**“PROGETTO DI RICOSTRUZIONE E POTENZIAMENTO
DELL’ELETTRDOTTO 150kV CAMERINO - CAPPUCCINI
DALLA S/E CAPPUCCINI ALLA S/E DI CAMERINO
Cod. Linea 23153A1
e
VARIANTE TRA I SOSTEGNI 83 - 89
DELL’ELETTRDOTTO 150kV CAPPUCCINI - PRECI
Cod. Linea 23052B1”**

VALUTAZIONE DI IMPATTO AMBIENTALE

RISPOSTA AI QUESITI – REGIONE UMBRIA

Foto 1 – Tralicci 20, 21 e 22 al margine della valletta di Chienti

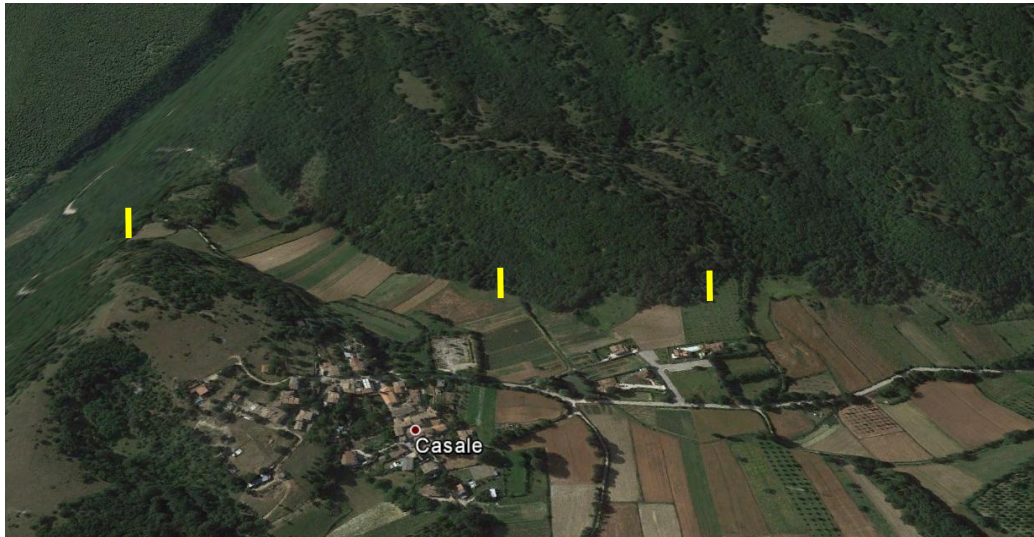
N° 1) Non sono state individuate le aree interessate da intervisibilità con l'elettrodotto, ma solo le aree ad alta esposizione panoramica individuate dal PTCP di Perugia (v. nell'elaborato "DE 23153A1CEX0026 Emergenze Storico Culturali – Carta dell'Intervisibilità") che quindi dovranno essere oggetto di integrazione sulla base di un'area di studio di almeno 2Km per lato dal previsto elettrodotto

- ✓ tra i sostegni 20 - 22 vi è l'abitato di Casale, piccolo centro storico di area rurale con un limitrofo sito archeologico di età preromana. La nuova linea migliora il suo rapporto con l'abitato, liberandone l'area abitata. La linea si porta dal perimetro nord, in alto e contiguo all'abitato, al margine sud della vallecchia posta ai piedi dell'abitato

Fig. 2 – Fasce di rispetto fluviale: spostamento s. 12 all'esterno buffer 20 m (AGGIORNAMENTO 2015)

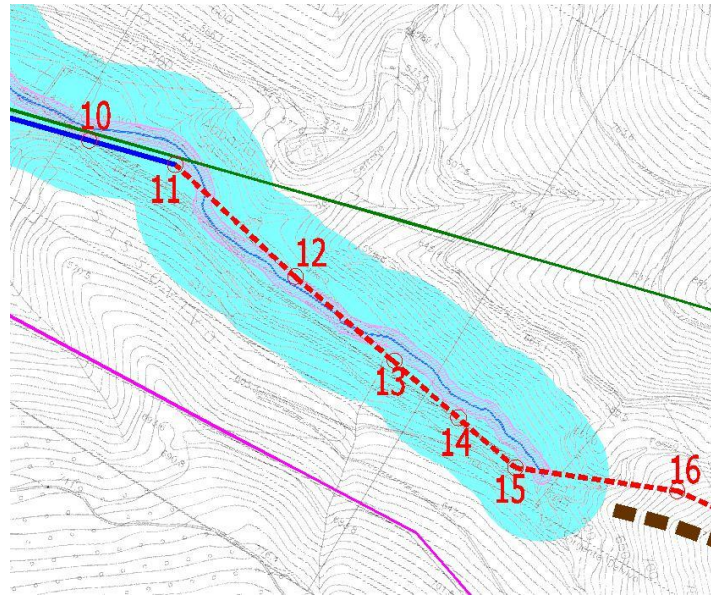
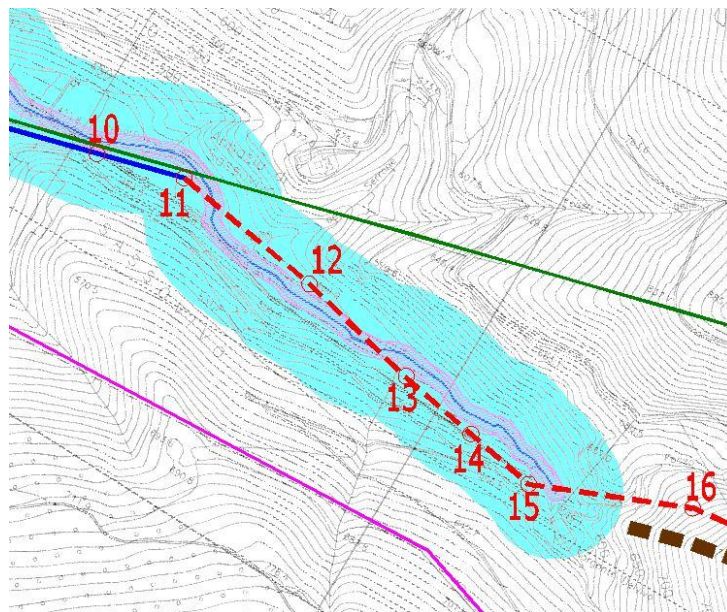
4.1 i nuovi sostegni in corrispondenza della "Variante Sassovivo", dal n° 11 al n° 15 ricadono nella fascia fluviale tutelata del torrente Renaro (come riportato anche nella Ta. D E 23153A1CEX Carta delle fasce fluviali) – Il tratto in variante pur sicuramente rappresentando un netto miglioramento dal punto di vista dell'impatto paesaggistico rispetto all'Abbazia di Sassovivo e alla situazione attuale, necessita di approfondimenti in merito all'interferenza dei nuovi sostegni con il corso d'acqua e le relative fasce tutelate (150 m dagli argini);

- c. si ottempera alla richiesta di distanza minima dagli argini di 20 m. A tal fine si sposta verso monte il posizionamento del sostegno n° 12.

Fig. 4 – Fasce di rispetto fluviale: spostamento s. 28 all'esterno buffer 20 m (AGGIORNAMENTO 2015)

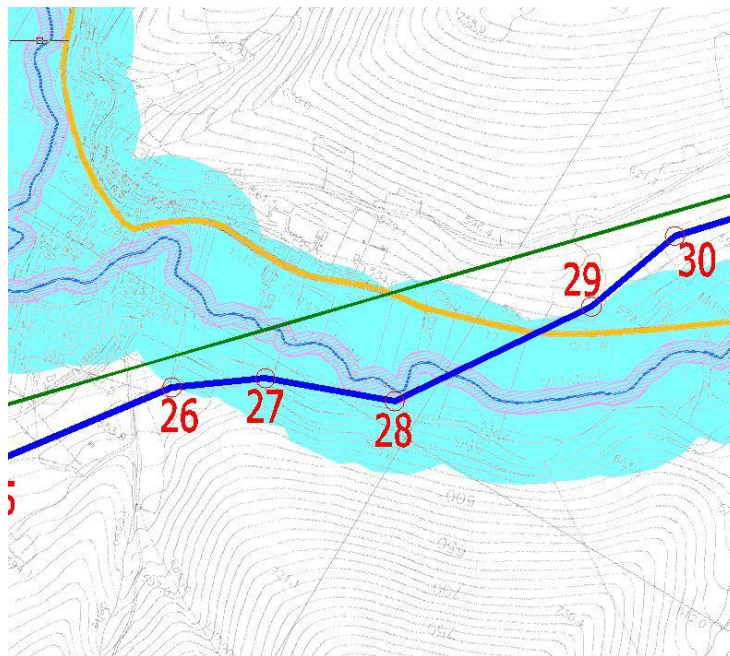
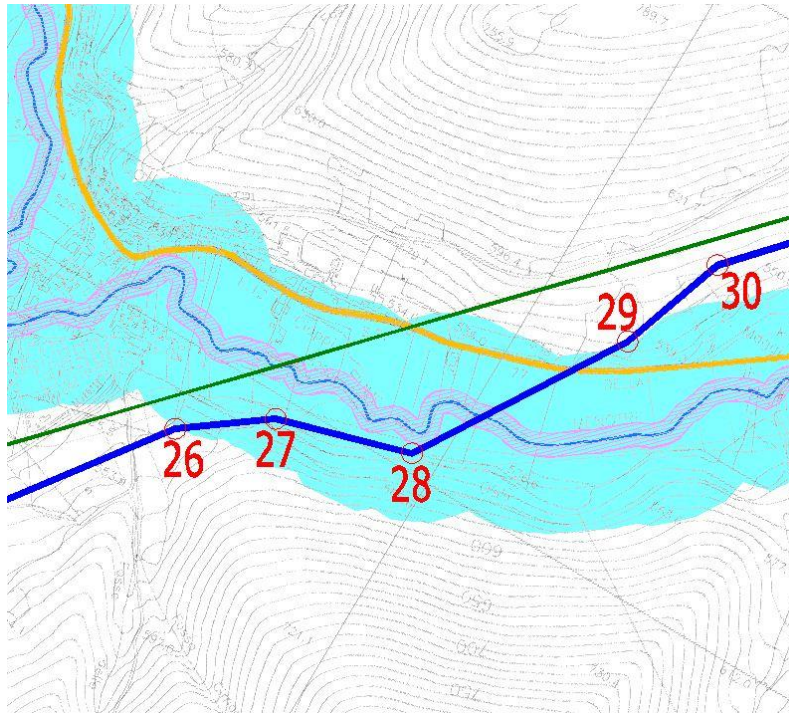
4.2 i nuovi sostegni tra Scopoli e Leggiana ai n° 27-28-29 ricadono nella fascia fluviale tutelata del Fiume Menotre e anche nella Struttura identitaria 4FN.2 individuata dal PRP – questo tratto dell'elettrodotto attraversa un brano di territorio paesaggisticamente molto delicato e significativo, necessita anch'esso di approfondimenti in merito all'interferenza dei nuovi sostegni con il corso d'acqua e le relative fasce da tutelare (150 m dagli argini).

- b. il sostegno n° 28 è attualmente posizionato a distanza inferiore a 20 m dall'argine: si ottempera alla richiesta e lo si trasla ad una distanza superiore a 20 m dall'argine torrentizio, in posizione coerente e che minimizza l'impatto con il bosco. Il nuovo sedime viene arretrato in direzione del bosco confermando le medesime lito-morfologie e la geometria della linea in quel tratto;

- è remotata ai piedi del versante opposto a quello urbanizzato e di maggiore interesse storico – culturale;
- trova collocazione in uno stretto spazio la cui visuale è sostanzialmente impedita dalla vegetazione d'alveo;
- il riposizionamento del sostegno n° 28 garantisce ovunque il rispetto della distanza minima di 20 m dal piede d'argine.

Fig. 5 – Tratta sostegni 16 -18 e loro posizionamento rispetto alla linea di crinale

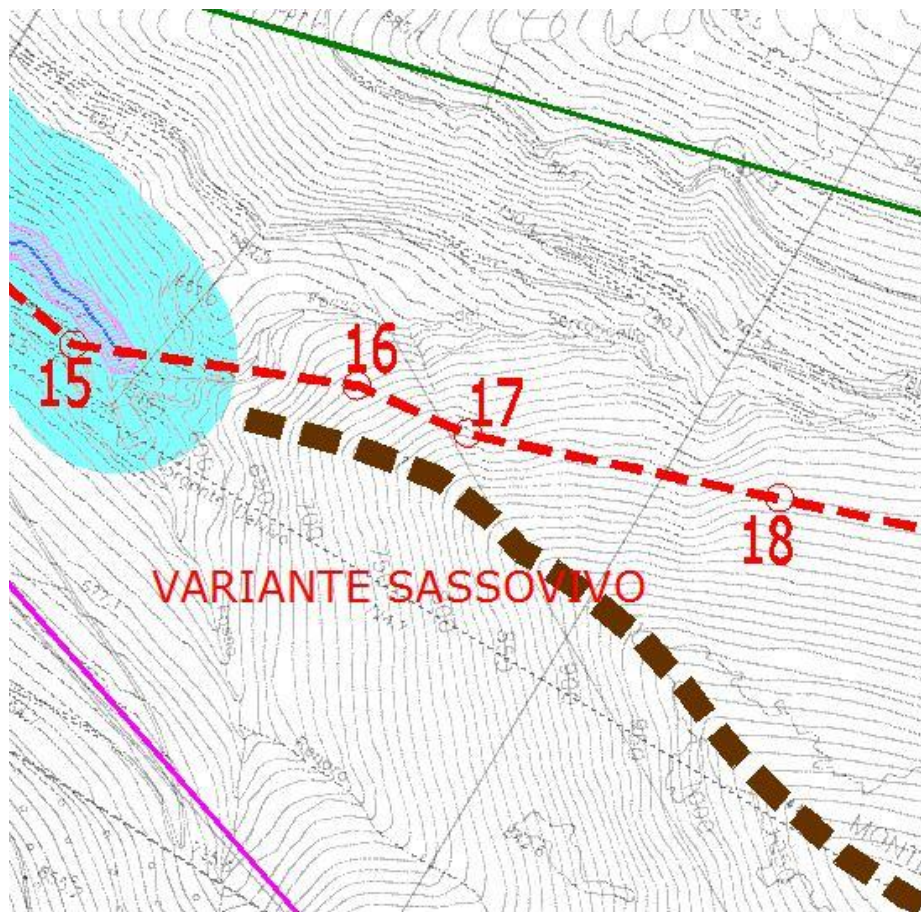
N° 5) Sempre nell'ambito della "Variante Sassovivo", il tratto per cui si chiedono approfondimenti e soluzioni alternative è quello immediatamente successivo all'attraversamento del fosso Renaro, sostegni n. 16-17-18 che si propongono posizionati sul versante ad una quota considerevole, (i sostegni n. 16-17-18 sono praticamente sulla linea di crinale) presentando un forte impatto paesaggistico dalla strada SS 77.

Come si evince dal rilievo fotografico (Tav. "DE 23153A1 C EX 0032" Foto 15), dalla foto simulazione (Tav. "DE 23153A1 C EX 0033", 2 di 6) e dalla Tav. "DE 23153A1 C EX 0023 Carta delle Aree Boscate, Usi Civici e Crinali", i sostegni non sono sul crinale bensì topograficamente più in basso e assumono rispetto ad esso un andamento più o meno parallelo.

I tralicci, pertanto, non sveltano contro lo skyline ma hanno come sfondo la vegetazione boschiva: l'osservazione del territorio (eseguita la riqualificazione dell'area di cantiere), dimostra come il bosco chiuso così come diffusamente presente lungo quelle pendici collinari, sia in grado di ben mascherare le linee AT.

- il suo punto d'appoggio è definito dalla necessità di superare con l'elettrodotto il fosso Renaro e la folta vegetazione boschiva che satura la stretta lingua valliva ed il colle, a meno di ulteriori ceduzioni su versante (tagli duraturi) per garantire la gestione in sicurezza dei conduttori;
- un posizionamento più basso sul versante, che non risolverebbe mai la sua visibilità dalla SS 77 che corre sul versante opposto, determinerebbe un deciso allungamento del tracciato e, pertanto, la necessaria messa in opera di altri sostegni. L'allungamento del tracciato deriva dalla morfologia *conica* della collina e dalla rugosità dei suoi versanti.

- un loro eventuale posizionamento più in basso determinerebbe geometrie inadeguate per la tratta successiva (sostegno 19 e segg.), riproponendo le problematiche precedentemente tratteggiate.

Foto 5 - Esterno Cimitero, viabilità in rilevato contigua a parcheggio. Sullo sfondo torri faro, tralicci C.P.

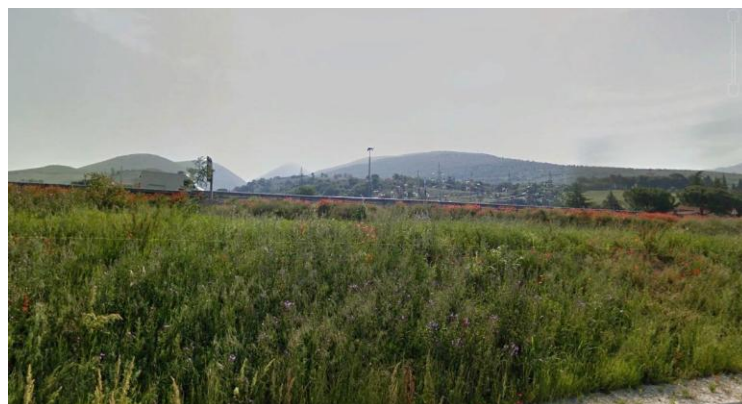
N° 6) Ulteriori approfondimenti, per verificare possibili miglioramenti paesaggistici, si chiedono nel tratto iniziale “Variante Cappuccini”, ambito territoriale ricco di ville ed emergenze culturali e religiose ed oggetto del paesaggio dei due elettrodotti in oggetto.

- il Cimitero ed il Convento dei Cappuccini, perimetrato da muro di recinzione, è in area urbana in un contesto di parcheggi e viabilità ad alta percorrenza (S.S. Flaminia a 4 corsie e relative complanari). Si esclude qualunque percezione / interferenza significativa tra i beni monumentali e la linea AT in progetto sita in altro areale. La medesima grande armatura della C.P. Cappuccini è sostanzialmente fuori vista.
